**Rinnovo di concessione dell'impianto idroelettrico
di Pozzolago (TN) [ID_VIP 5363]: risposte alle
richieste di integrazioni di cui alle note
m_amte.MATTM_.REGISTRO
UFFICIALE.USCITA.0095367.19-11-2020 e
m_amte.MATTM_.REGISTRO
UFFICIALE.USCITA.0012829.08-02-2021**

Dolomiti Edison Energy S.r.l.

14/06/2021

La presente relazione riporta le risposte alle richieste di integrazioni formulate dal Ministero della Transizione Ecologica nell'ambito del procedimento di Valutazione di Impatto Ambientale relativo al "Rinnovo di concessione dell'impianto idroelettrico di Pozzolago (TN) [ID_VIP: 5363] con le seguenti note:

Figura 2-1: reticolo idrografico interessato dall'impianto di Pozzolago

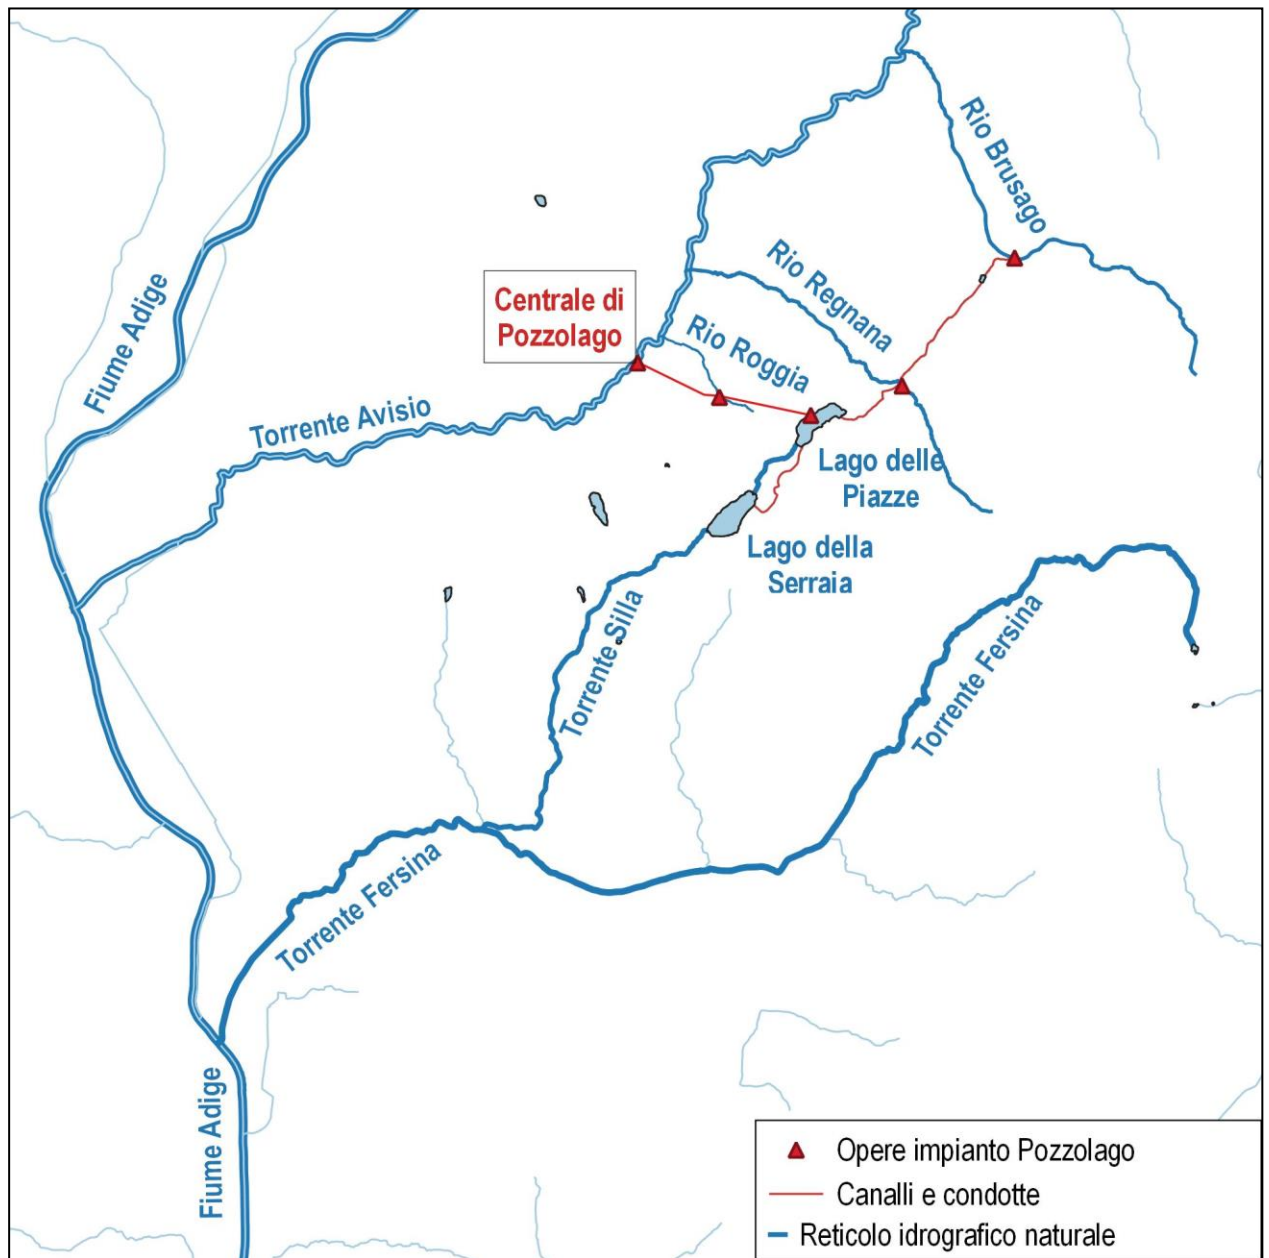
- 2) provveda, oltre a rispondere a quanto richiesto dall'allegato citato, contestualmente a:
 - o elaborare lo SIA tenendo conto delle ricadute delle derivazioni richieste sull'intero bacino idrologico interessato, di cui il bacino delle Piazze come uno degli elementi che compongono il sistema idrico di Pinè;

Il reticolo idrico naturale del sistema idrico di Pinè è così strutturato (Figura 2-1):

- il rio Brusago, il rio Regnana e il rio Roggia sono affluenti del torrente Avisio, che a sua volta si immette nel fiume Adige;
- l'emissario del lago delle Piazze è il tratto iniziale del torrente Silla, si immette nel lago della Serraia ed è l'emissario anche di quest'ultimo; il torrente Silla è affluente del torrente Fersina, che a sua volta si immette nel fiume Adige a valle dell'ingresso del torrente Avisio.

L'effetto dell'impianto di Pozzolago sul sistema idrico di Pinè è il seguente:

- le acque derivate dai rii Brusago, Regnana e Roggia vengono restituite dalla centrale di Pozzolago al torrente Avisio; restano pertanto nel medesimo bacino idrografico, anche se lo scarico della centrale è più a valle delle foci dei tre affluenti dell'Avisio;
- le acque del bacino naturale del lago delle Piazze subiscono invece una diversione di bacino in quanto, attraverso la centrale di Pozzolago, raggiungono il torrente Avisio anziché finire nel torrente Silla e da questo al Fersina.

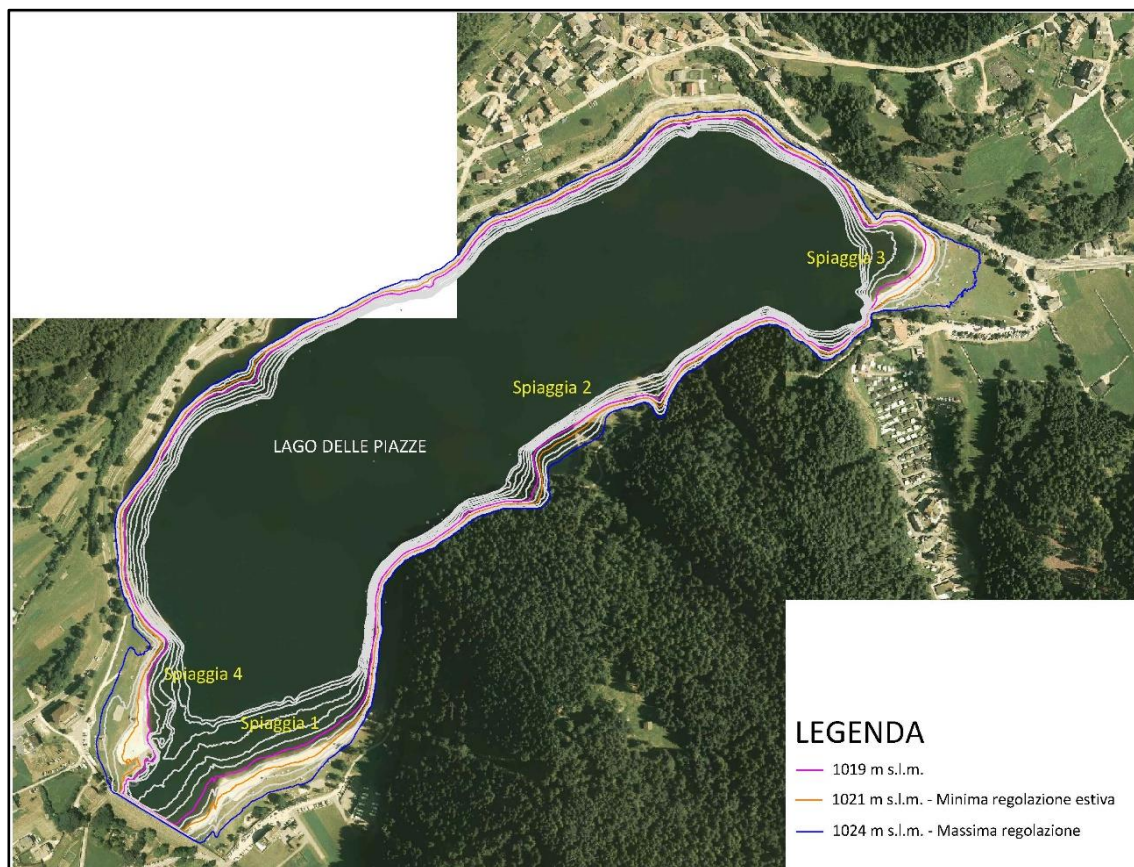
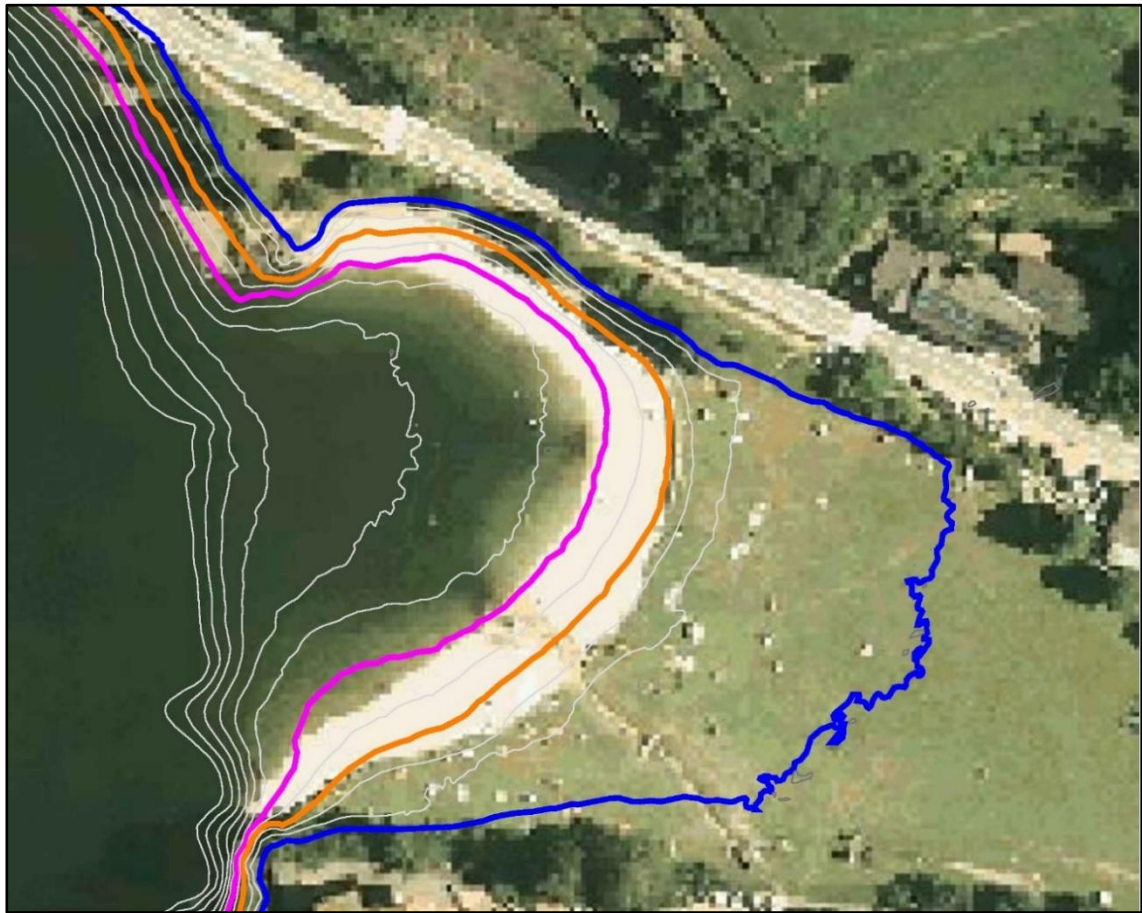
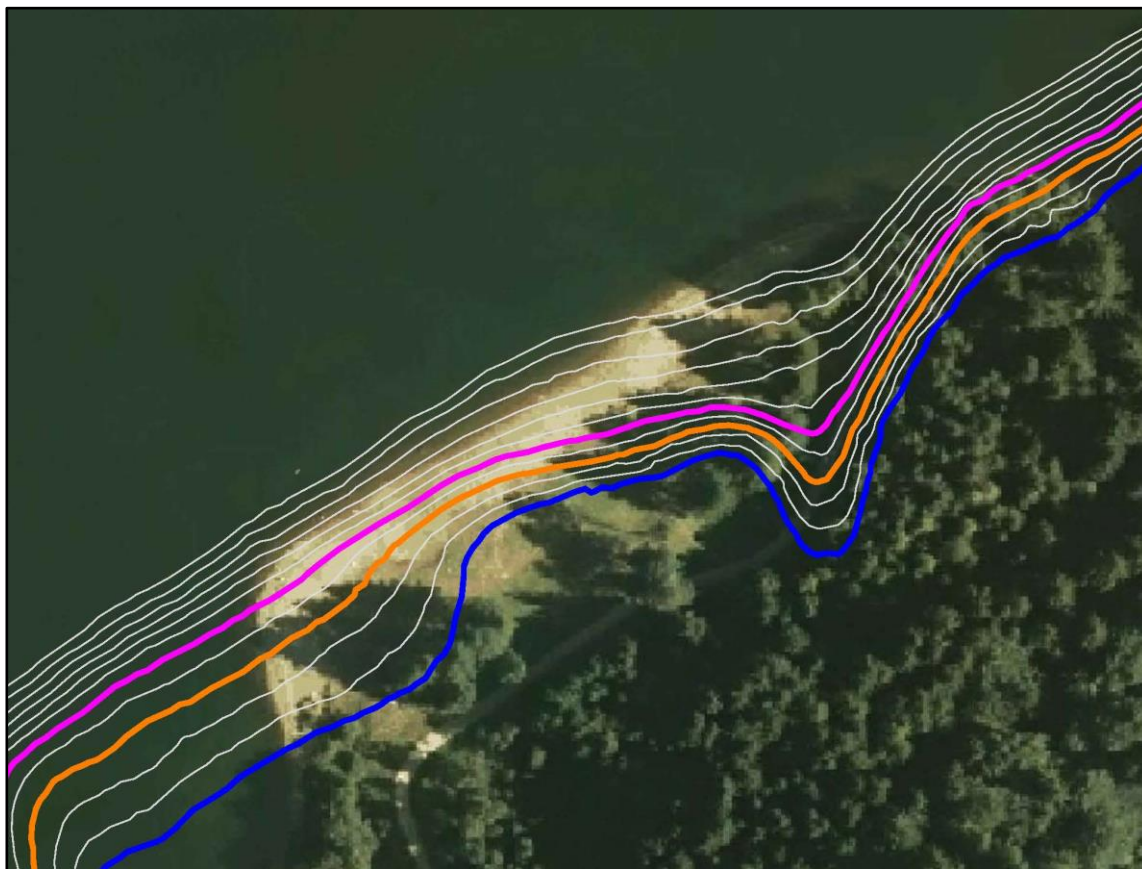
Lo studio di valutazione di impatto ambientale nella parte relativa agli aspetti paesaggistici dovrebbe inoltre tenere conto che tra gli elementi di maggior spicco dell'altipiano di Pinè sono i due laghi. Questi risultano individuati dal PUP come sistema complesso di paesaggio di interesse fluviale e le relative fasce lago risultano individuate nella tavola delle reti ecologiche. Ai fini della regolazione della quota di minimo invaso, **lo studio di impatto ambientale deve analizzare la valenza paesaggistica-ambientale dei due laghi tenendo conseguentemente in considerazione le attuali ricadute durante il periodo estivo e di maggior afflusso turistico degli ambiti lacustri in relazione al sistema derivatorio dell'impianto idroelettrico di Pozzolago.**

Emergono in particolare a fini turistico-fruizionali 4 aree che, in funzione dei livelli del lago, possono essere in diversa misura disponibili e quindi fruite:

- 1 sponda dx in prossimità della diga;
- 2 sponda sx in prossimità della diga;
- 3 sponda sx a metà del bacino;
- 4 in testa al bacino.

Ai fini di quantificare le variazioni associate alle diverse quote di livello sono state comparate, prima sull'intero lago poi sulle singole spiagge, le aree corrispondenti ai sopra citati livelli, così da poter definire numericamente le superfici disponibili alla fruizione in funzione delle variazioni del livello idrico.

Nelle immagini che seguono sono confrontate due immagini satellitari utili alla migliore comprensione della tematica dove sono evidenziate le 4 aree-spiagge sopra citate.

Nelle immagini che seguono si riportano, prima a livello di intero bacino poi in relazione alle singole spiagge, le linee di livello relative alle quote 1024 m slm (massima regolazione), 1021 (minima regolazione estiva) e 1019 (livello di maggiore fruibilità delle spiagge).
